**Nota van zienswijzen  
Bestemmingsplan 'Veldhoven-Noord, herziening  
Meerstraat-Hertgang'**

Gemeente Veldhoven  
24 juli 2017

*Uitsnede analoge verbeelding bestemmingsplan Veldhoven-Noord met grofweg aangegeven de plangrens van het nieuwe bestemmingsplan*

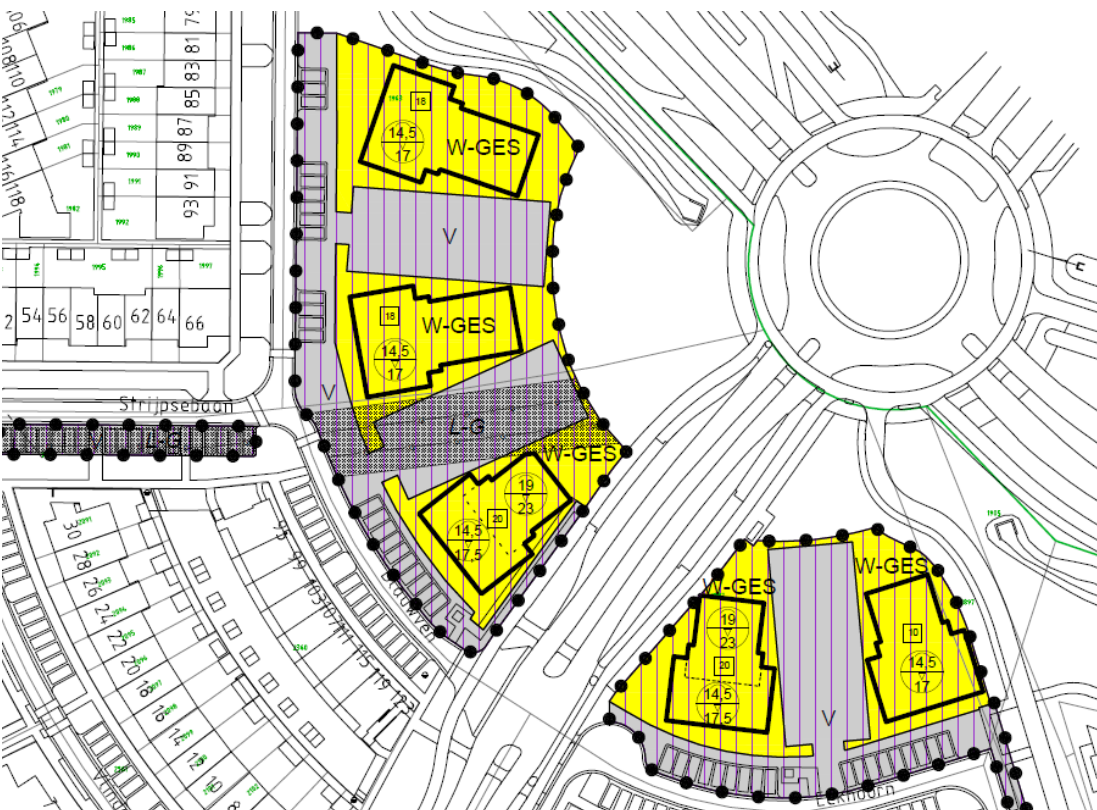
- g. Goothoogte: de verhoging van de goothoogtes naar maximaal 23 meter resulteert in een stedelijke uitstraling en gaat voorbij aan het huidige bestemmingsplan. Waarom het prettige dorpse karakter uit het huidige bestemmingsplan en het beeldkwaliteitsplan wordt losgelaten kan niet beredeneerd worden. Er is sprake van planologisch strijdig gebruik.

- g. Niet de goothoogte, maar de bouwhoogte van de twee 'poortgebouwen' is aan de zijde van de rotonde maximaal 23 meter. De goothoogte van deze twee gebouwen mag hier maximaal 19 meter zijn. In het hiervoor geldende bestemmingsplan was de goot- en bouwhoogte van de poortgebouwen respectievelijk maximaal op 17,5 en 20 meter gesteld, ook aan de zijde van de woonstraten. In het nieuwe bestemmingsplan wordt de bebouwing aan de zijde van de woonstraten van de twee poortgebouwen juist lager, hier geldt namelijk voor beide gebouwen een maximum goot- en bouwhoogte van 14,5 en 17,5 meter. Voor de 'parkwachters en de laanwachter' (de overige 3 gebouwen) blijft de maximum maatvoering (goot max. 14,5 meter en nok max. 17,5 meter hoog) gehandhaafd. Dat er (naar zeggen van reclamant) voorheen sprake was van een dorpse uitstraling en het bouwplan nu omslaat naar een stedelijk plan, is onjuist op basis van de hiervoor beschreven argumentatie inzake transparantie, vormgeving en groen.

Zie de hierna opgenomen afbeeldingen voor een vergelijking van het huidige en het nieuwe bestemmingsplan voor wat betreft de aanpassingen van de maximum maatvoering.

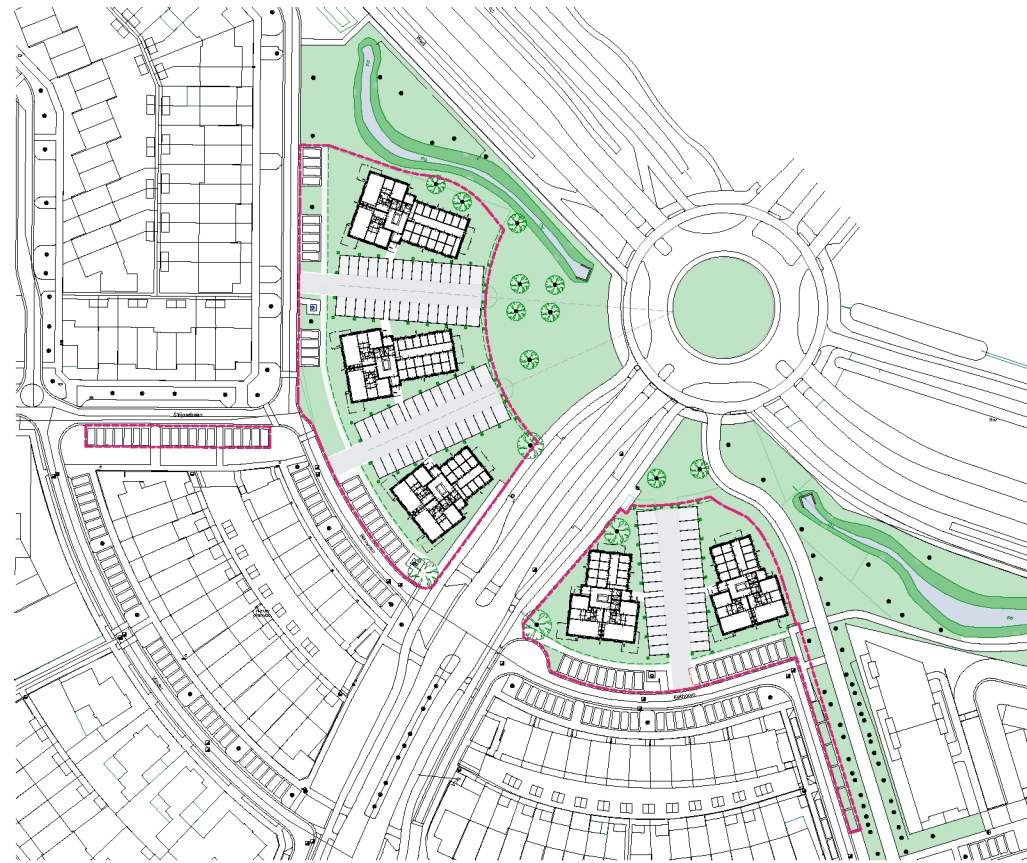
- a. Oude en nieuwe situatie plangebied: Het eerste gebouw is aanzienlijk opgeschoven in de richting van de woning van reclamant ten koste van zijn zicht/privacy en de natuurlijke lichtinval. Dit mede doordat het gebouw 5 verdiepingen telt en aan de achterzijde balkons en/of terrassen worden gesitueerd. Reclamant was bij aankoop van zijn woning in januari 2016 niet op de hoogte van bouwplannen en zou anders de woning niet hebben gekocht of tegen een veel lagere aankoopprijs.

- a. Er waren al gebouwen met een goot- en bouwhoogte tot respectievelijk 17,5 en 20 meter mogelijk. Dit zijn geen maten die passen bij een gebouw van 2 à 3 verdiepingen. Om aan te tonen dat er geen sprake is van negatieve schaduwwerking, is aanvullend een bezonningsstudie verricht. Deze is al bijlage aan deze nota zienswijzen toegevoegd. Het voorgestane bouwplan is ruimer van opzet dan voorheen doordat er meer ruimte is tussen de verschillende appartementengebouwen. De gebouwen verschuiven hierdoor ten opzichte van het huidige bouwplan op plekken op; dit betekent dat sommige woningen iets meer in hun directe zicht worden beperkt, en anderen weer wat minder. Over het algemeen al is er sprake van een stedenbouwkundige verbetering. Zie verder [het antwoord op de zienswijze van reclamant 4](#), paragraaf 2.4.2, onder a en deze zienswijze onder e.
